# חוות דעת

## הנדון: חוות דעת וממצאי ביקורת ליקויי בנייה

### דירה חדשה תקופת בדק

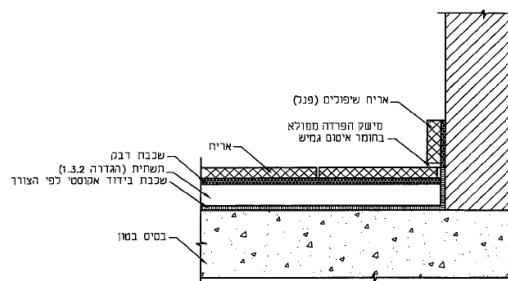
במרפסת קומה א' ובמרפסת קומה ב' נמצאו סדקים, הבדלי גוון והתפוררות במרבית מילוי המשיקים. במצב הנוכחי צפויה חדירת מים אל תוך תשתית הרצפה. כשל המילוי יכול לנבוע מעבודת ביצוע לקויה ו/או בגין שימוש/הכנה של חומר מילוי לקוי. בנוסף נמצאו אזורים שונים בתוך הנכס עם מילוי לקוי במשיקים.

- בכלל המשיקים במרפסות דרוש להסיר את המילוי במלואו ולבצע מילוי בשנית. מומלץ לבצע מילוי ע"י מילוי אפקוסי ולא צמנטי ("אקרילי") כפי שקיים כעת.
- ביצוע מילוי משיקים בהיקף המרפסת- מפורט בסעיף 1.2.
- באזורים בתוך הנכס דרוש לבצע תיקונים מקומיים ע"י הסרת המילוי הלקוי ומילוי בשנית ע"י חומר בגוון המתאים.

**איטום וקיבוע לקוי בין פרופילי האלומיניום בפינה החיצונית מחוץ לחדר ההורים**

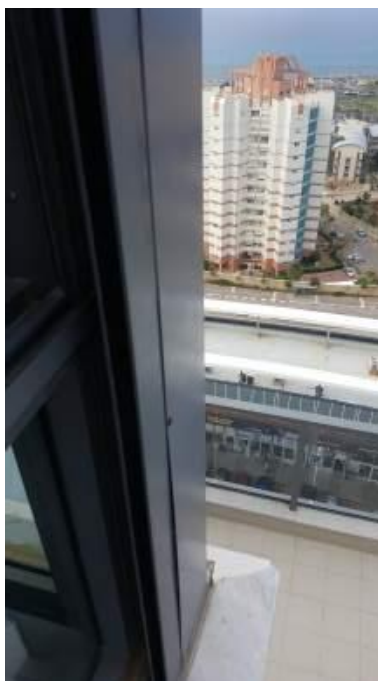
בפינה החיצונית של חדר ההורים קיים פרופיל אלומיניום המיועד לכסות חיבור של שני חלונות ממוכים. נמצא שכיסוי זה אינו אטום כלל ובנוסף קיים רווח בין הפרופיל הנ"ל והחלון מאחר והפרופיל לא קובע ע"י כמות מספקת של ברגים. הליקוי אסור עפ"י ת"י 4068, חלק 1 סעיף 4.1,

- יש להוציא את ברגי הפח הקיימים ולבצע קיבוע בשנית ע"י ברגים ייעודיים (בעל אטם).
- לבצע איטום ע"י מסטיק ייעודי לאלומיניום מחוץ למבנה.

וויטרינה בסלון- פגמים בצבע

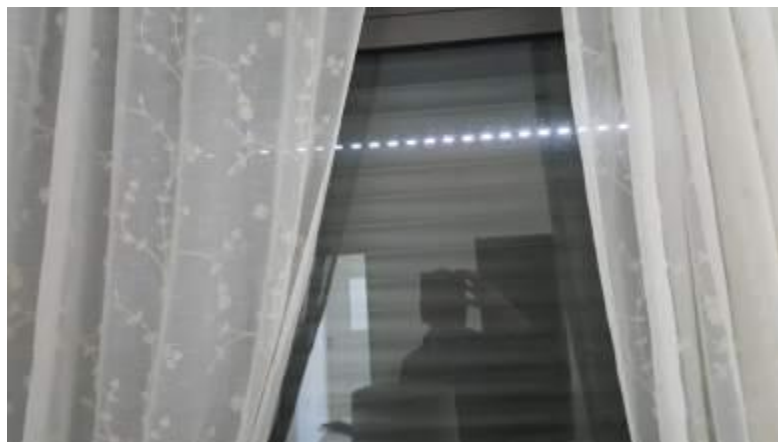
- חלון המטבח – חורק כשסוגרים, ברגים חלודים.
- וויטרינה בסלון – המים אינם מתנקזים דרך המסילה – הניקוז סתום. לא בוצע איטום בין המסילה והפרופיל האנכי. קילוף צבע במסילה התחתונה לאחר שחיקה. פגמים רבים בצבע. מרעיש בעת פתיחה. קושי בהזזת הכנפיים.
- חלון מערבי בחלל המגורים – תריס אינו מתפקד.
- חלון צפוני בחלל המגורים – תריס מרעיש בעת פתיחה/סגירה.
- וויטרינה מערבית בפינת האוכל - תריס מרעיש בעת פתיחה/סגירה. קושי בהזזת כנפיים.
- וויטרינה צפונית בפינת האוכל - תריס מרעיש בעת פתיחה/סגירה. קושי בהזזת כנפיים.
- חדר שינה קומה א' - תריס מרעיש בעת פתיחה/סגירה.
- חדר ממ"ד קומה א' – קושי בהזזת חלון הדף.
- חדר הורים קומה ב' – התריס אינו נסגר במלואו.

דרוש לעבור על כל רכיבי אלומיניום בנכס ולבדוק שהם עומדים בדרישות ת"י 4068.
